Adres installatie	August Vermeyleylenlaan 21A bus 024, 2050 Antwerpen
Naam eigenaar	niet bekend
Adres eigenaar	idem,
Type object	appartement
EAN-code	niet beschikbaar
Aard installatie	bestaand
Doel onderzoek	verkoop wooneenheid

Keuringsrapport

elektrische installatie

Rapportnummer: RAP.1013.018.1000033474391.REV1

Bijlage: Schets van de installatie:

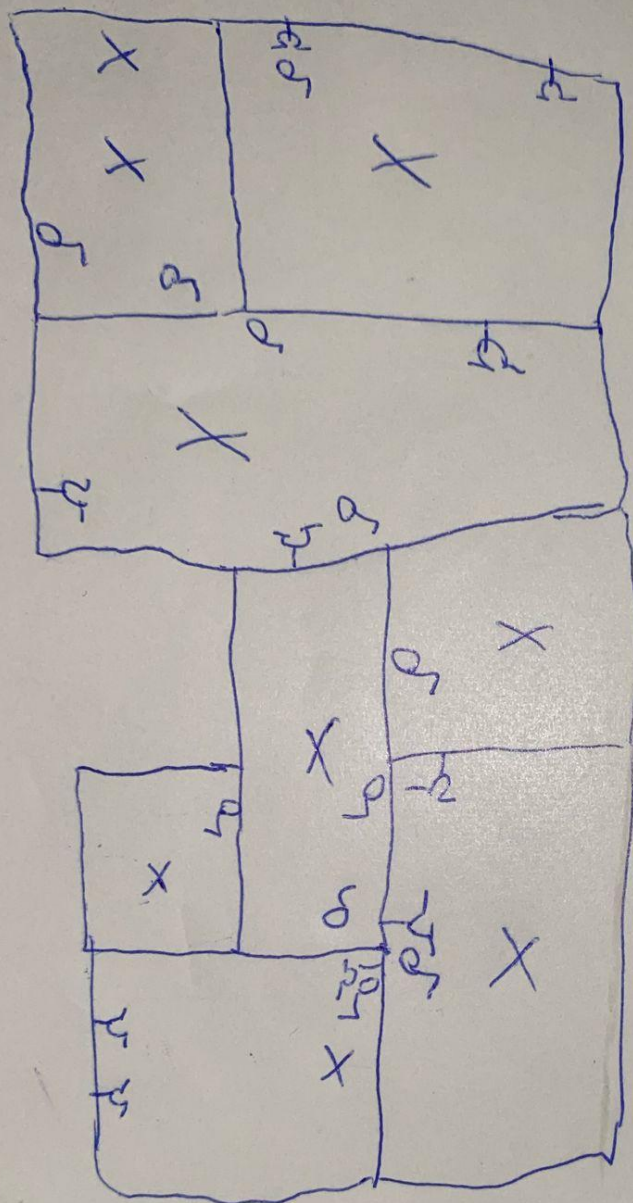
1. Het aardingscontact van één of meerdere contactdozen is niet verbonden met de beschermingsleiding (5.3.5.2).
2. In de aardgeleider is geen onderbreker aangebracht of de onderbreker is niet toegankelijk of niet te openen. Hierdoor kan de aardspreadsweerstand niet worden gemeten (2.5).

3. Aan het begin van de installatie is geen verzegelbare ADS met een gevoeligheid van maximaal 300 mA en een nominale stroom van 40 A geplaatst (5.3.5.3).

4. Een deel van de installatie is niet beveiligd door een ADS van ten hoogste 300 mA (4.2.4.3).
5. De installatie in de badkamer, wasmachine, vaatwasmachine en/of droogkast en gelijkaardige toestellen moeten aanvullend worden beveiligd door een ADS van 30 mA (4.2.3.4).

6. De stroombanen zijn niet (allemaal) van een duidelijke verklaring voorzien (3.1).
7. Eén of meerdere leidingen zijn vastgespijkerd tegen de muur.
8. De beschermingsplaat van de kast moet van afdekplaatjes worden voorzien.

9. Een deel van de installatie is aangesloten door middel van ongeschikte leidingen.
10. De installatie is niet voorzien van een ééndraadschema en situatieschema (hs. 3.1).

11. Eén of meerdere beveiligingen zijn niet voorzien van kalibreerelementen (5.3.5.5).
